### **COMMUNE DE SAINT POL DE LEON**

#### **Modification n°1 du Plan Local d'Urbanisme ( P L U )**

## **Avis et conclusions du commissaire enquêteur**

*Entrée et sortie envisagée du lotissement au projet d'aménagement*

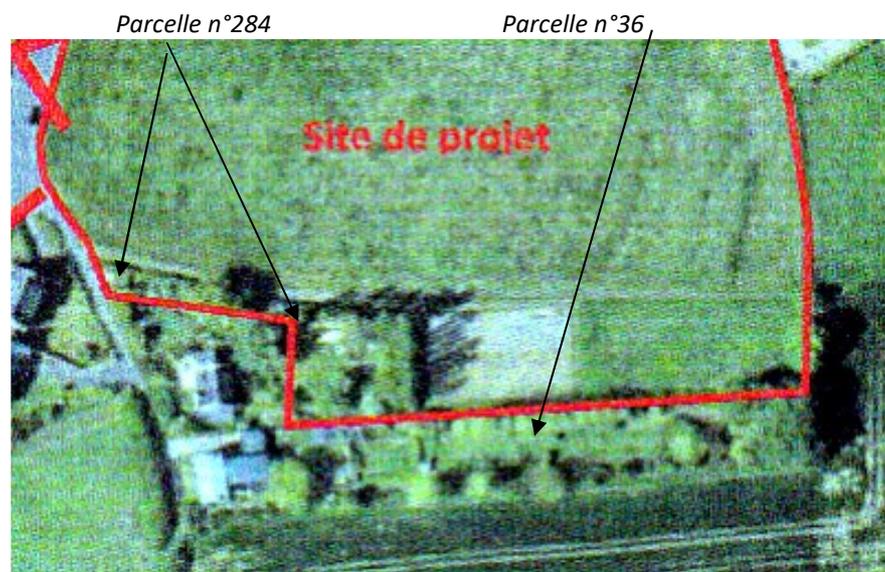
Plusieurs observations des riverains font état de l'impossibilité d'utiliser la venelle de Verdun comme axe d'accès et de sortie du futur lotissement. Les visites sur le terrain confirment cette impossibilité et les risques graves à la sécurité publique.

Réponse : Il sera précisé dans les OAP que l'accès pourra être positionné plus au nord, de façon à assurer un accès sécurisé sur la rue de Verdun. La caserne de gendarmerie maritime disposera d'un accès et d'une desserte secondaire (bureaux et logements).

Afin de limiter l'usage de la voiture, les liaisons douces seront favorisées (vers le square St Roch et également vers le parking du cimetière et la rue de Morlaix...).
